Fra
Fredlydalen velforening
v/Styret

Deres ref: Arkivsak nr.: 12/8955 L12 (45911/19)

Vedr. sak " Detaljregulering av Fredlybekken, øvre del, Utleirvegen - Klæbuveien, r20120024, offentlig ettersyn"

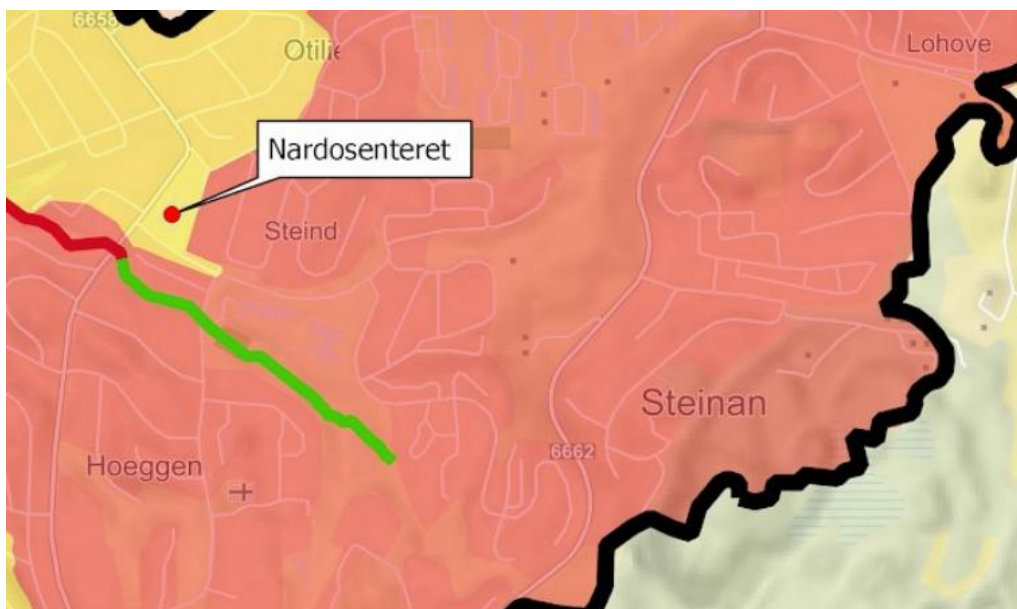
Tabellen under viser tall for vannføringene som er brukt. Profilnumrene er antall meter fra bekkens utløp, profil 2150 er ved Utleirvegen, 1050 er ved Nidarvoll skole. Vi har lagt til kolonnen lengst til høyre (grå bakgrunn) som viser forholdstallene mellom estimert normal vannføring og lav vannføring.

Ved profil 2150 (ved Utleirvegen) viser tallene at det ved normal vannføring er 6.7 ganger så mye vann (i forhold til lav vannføring), mens ved øvrige profiler er gjennomsnittet 3.7 ganger så mye vann.

Dette viser at tallene som legges til grunn for "bekken" er høyst tvilsomme. Dette er også trukket frem i Øyvind Bakkens Masteroppgave fra NTNU juni 2013.

Figur 2 Bildet er tatt fra Blaklivegen opp mot Steinan og Steinåsen.

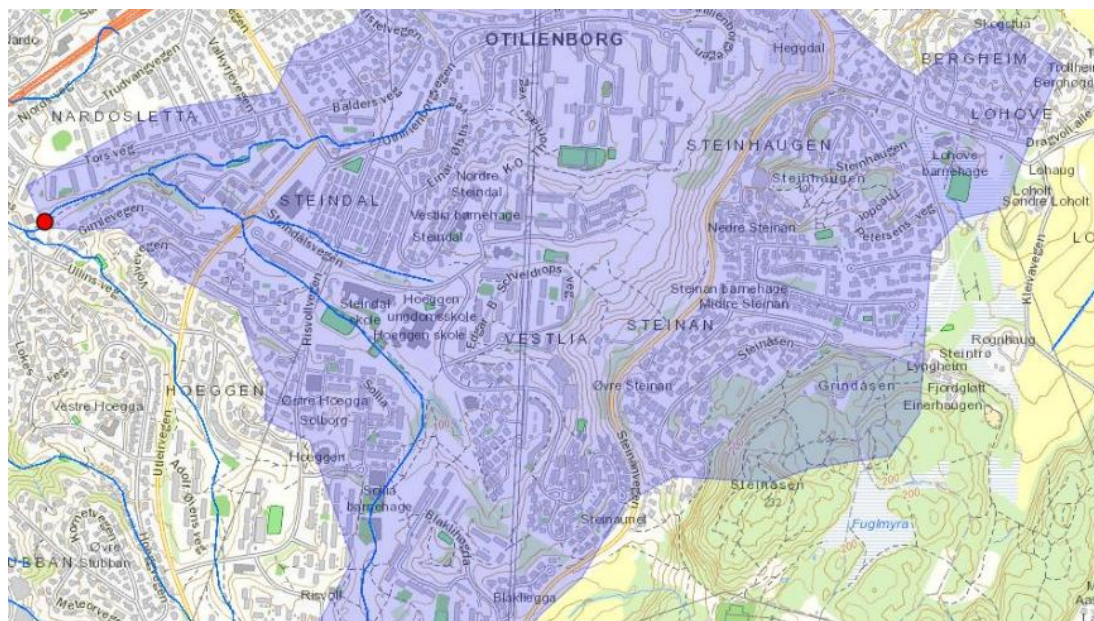
Bildet under er tatt fra Blaklivegen mot åskammen Steinåsen til høyre. Her vises tydelig at den sørlige delen av området heller ned i retning Blakli. Inspeksjon av de topografiske forhold oppe ved Steinåsen bygger opp under dette. Overflatevann fra dette grøntområdet og åskammen vil renne ned mot Blaklibekken, og ikke ned i Fredlybekken.

Befaring i området viser at den sannsynlige naturlige avrenningen fra åskammen Steinåsen i hovedsak vil gå ned mot Blaklibekken, og ikke ledes ned mot Fredlybekken.
